▲シリーズ可変ピストンポンプ、パルポンプ

A10-※R01※-13 / PM10-01※-※-31

—— モデルチェンジのお知らせ ——

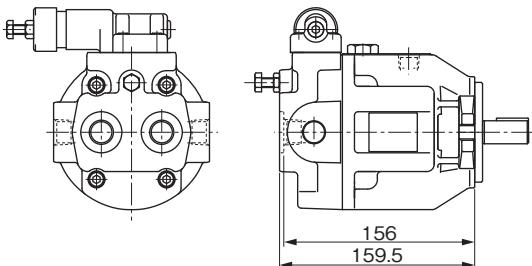
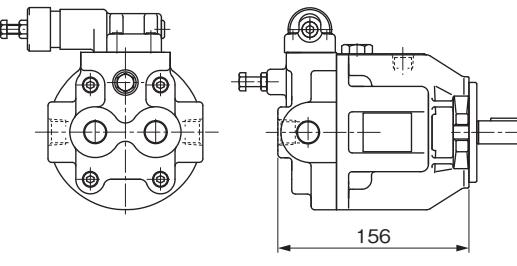
本モデルチェンジによる仕様、ポンプ取付け、各ポートの位置関係に変更はございません。外観寸法、質量等に若干の変更がございますので詳細は次ページの変更内容の詳細をご参照ください。また内蔵カートリッジキットの互換性はございません。

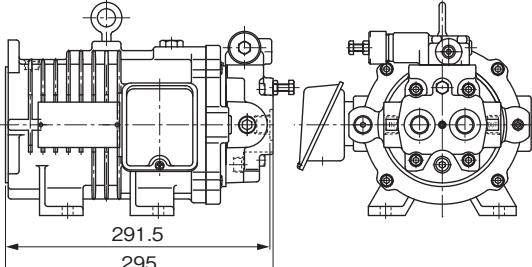
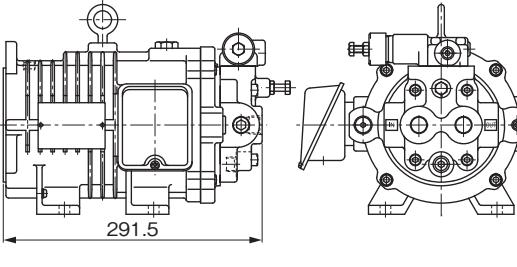
A10-※R01B可変ピストンポンプのカバーを圧力レンジ“C”、“H”と共に通化いたします。これに伴い、圧力レンジ“B”のカバー材質が変更（アルミニウム→鋳物）となります。これにより圧力レンジ“B”タイプのポートプレートは、他の圧力レンジと同様にカバー一体形から別体形となり、内蔵カートリッジキットも変更となります。

① A10-FR01B

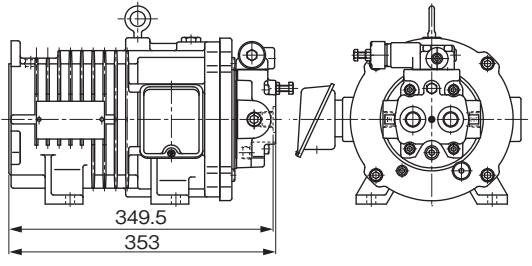
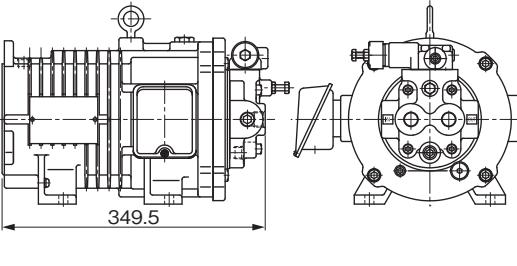
項目	13 デザイン（新デザイン）	12 デザイン（旧デザイン）
外観寸法・形状		
質量	8.5 kg	5.1 kg

注) 本変更は、圧力レンジ“B”タイプのみに適用となり、圧力レンジに関係なく全てのモデルの外観寸法が同一となります。
